ΔΗΜΟΣ ΧΑΝΙΩΝ

ΕΡΓΟ	ΑΠΟΤΥΠΩΣΗ ΑΠΟΚΑΤΑΣΤΑΣΗ ΚΑΙ ΑΝΑΚΑΙΝΙΣΗ ΤΗΣ ΔΗΜΟΤΙΚΗΣ ΑΓΟΡΑΣ ΧΑΝΙΩΝ ΚΑΙ ΔΙΑΜΟΡΦΩΣΗ ΤΟΥ ΠΕΡΙΒΑΛΛΟΝΤΑ ΧΩΡΟΥ		
ΚΑΤΗΓΟΡΙΑ ΜΕΛΕΤΗΣ	ΑΡΧΙΤΕΚΤΟΝΙΚΗ & ΣΤΑΤΙΚΗ ΜΕΛΕΤΗ		
ΣΤΑΔΙΟ ΜΕΛΕΤΗΣ	ΜΕΛΕΤΗ ΕΦΑΡΜΟΓΗΣ	ΗΜΕΡΟΜΗΝΙΑ ΙΑΝΟΥΑΡΙΟΣ 2019	
ΘΕΜΑ ΠΙΝΑΚΑ	ΤΕΧΝΙΚΗ ΕΚΘΕΣΗ ΠΡΟΣΒΑΣΙΜΟΤΗΤΑΣ	Α/Α ΣΧΕΔΙΟΥ ΑΣ001-01Α	ΚΛΙΜΑΚΑ -
ΜΕΛΕΤΗΤΕΣ	ΑΡΧΙΤΕΚΤΟΝΙΚΗ ΜΕΛΕΤΗ ΣΤΑΤΙΚΗ ΜΕΛΕΤΗ Η/Μ ΜΕΛΕΤΗ ΤΟΠΟΓΡΑΦΙΚΗ ΜΕΛΕΤΗ ΕΙΔ. ΣΥΜΒΟΥΛΟΣ	ΙΩΑΝΝΗΣ ΑΡΑΧΩΒΙΤΗΣ "ΟΜΕ ΕΠΕ" ΑΓΓΕΛΙΚΗ ΜΑΚΡΗ-ΤΖΙΩΤΗ ΑΛΙΚΗ ΤΟΥΦΕΞΗ-ΝΑΤΣΗ ΕΛΙΝΑ ΖΟΥΛΑΜΟΓΛΟΥ ΣΤΑΥΡΟΣ ΘΕΟΔΩΡΑΚΗΣ ΓΕΩΡΓΙΟΣ ΓΑΡΥΦΑΛΛΑΚΗΣ ΓΕΩΡΓΙΟΣ ΒΕΡΥΚΑΚΗΣ "ΓΡΑΦΕΙΟ ΔΟΞΙΑΔΗ - ΣΥΜΒΟΥΛΟΙ ΓΙΑ ΑΝΑΠΤΥΞΗ ΚΑΙ ΟΙΚΙΣΤΙΚΗ Α.Ε."	
ΣΥΜΒΟΥΛΟΣ ΕΡΓΟΥ	ΟΤΜ Α.Τ.Ε.

A	Σ	0	0	1	-	01	A	ΙΑΝΟΥΑΡΙΟΣ 2019	Σελ. 1 / 17
ΑΠΟΤΥΠΩΣΗ – ΑΠΟΚΑΤΑΣΤΑΣΗ ΚΑΙ ΑΝΑΚΑΙΝΙΣΗ ΤΗΣ ΔΗΜΟΤΙΚΗΣ ΑΓΟΡΑΣ ΧΑΝΙΩΝ ΚΑΙ ΔΙΑΜΟΡΦΩΣΗ ΤΟΥ ΠΕΡΙΒΑΛΛΟΝΤΑ ΧΩΡΟΥ								ΤΙΤΛΟΣ ΕΓΓΡΑΦΟΥ: ΤΕΧΝΙΚΗ ΕΚΘΕΣΗ ΠΡΟΣΒΑΣΙΜΟΤΗΤΑΣ

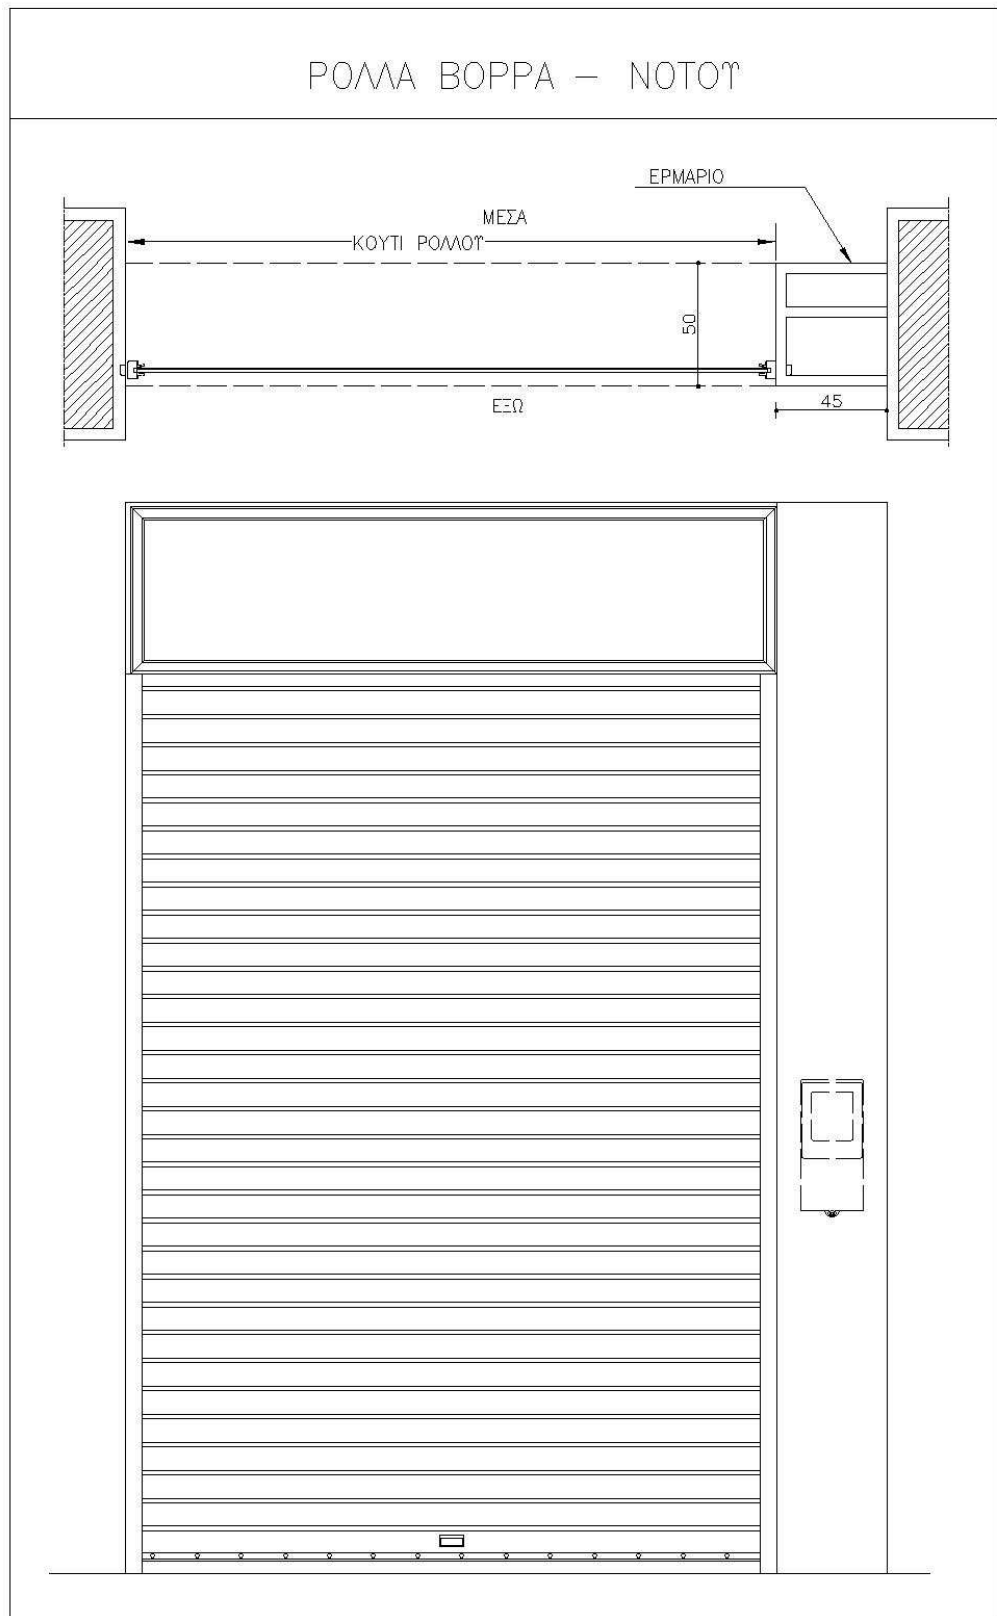
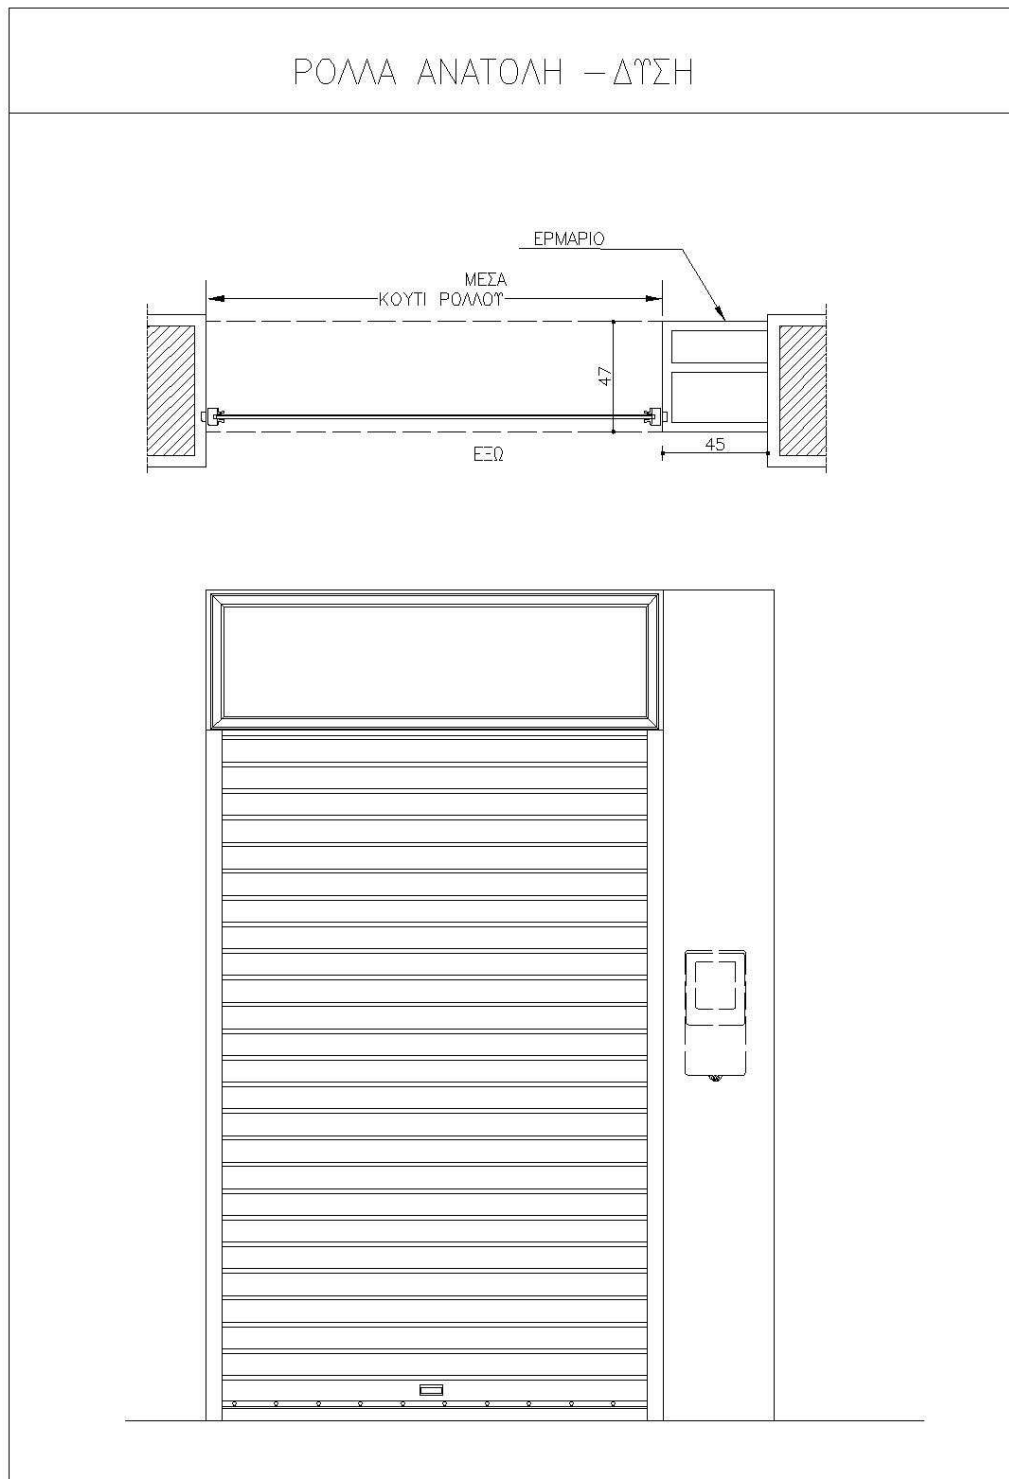
Τα κουφώματα εισόδου στα καταστήματα τροποποιούνται προκειμένου να φιλοξενήσουν με κατάλληλο τρόπο τις Η/Μ εγκαταστάσεις.

Κατά την φάση αναθεώρησης της Η/Μ μελέτης προέκυψε η ανάγκη τοποθέτησης «ερμαρίων» για την εγκατάσταση εξοπλισμού Η/Μ στα καταστήματα. Για περισσότερες λεπτομέρειες του εξοπλισμού βλέπε Η/Μ μελέτη. Ο εξοπλισμός πρέπει να είναι προσβάσιμος και τις ώρες που τα καταστήματα δεν λειτουργούν. Γι' αυτό επιλέχθηκε τα ερμάρια να τοποθετηθούν στις εισόδους των καταστημάτων. Αυτό έχει ως αποτέλεσμα την τροποποίηση των φατνωμάτων των εισόδων των καταστημάτων. Αυτό επιφέρει τοπικές τροποποιήσεις στα σχέδια της κάτοψης του ισογείου, στις εσωτερικές όψεις των καταστημάτων, στα σχέδια λεπτομερειών των κουφωμάτων, κλπ.

Στα σκαριφήματα που ακολουθούν δίνεται ενδεικτική διάταξη των κουφωμάτων των καταστημάτων.
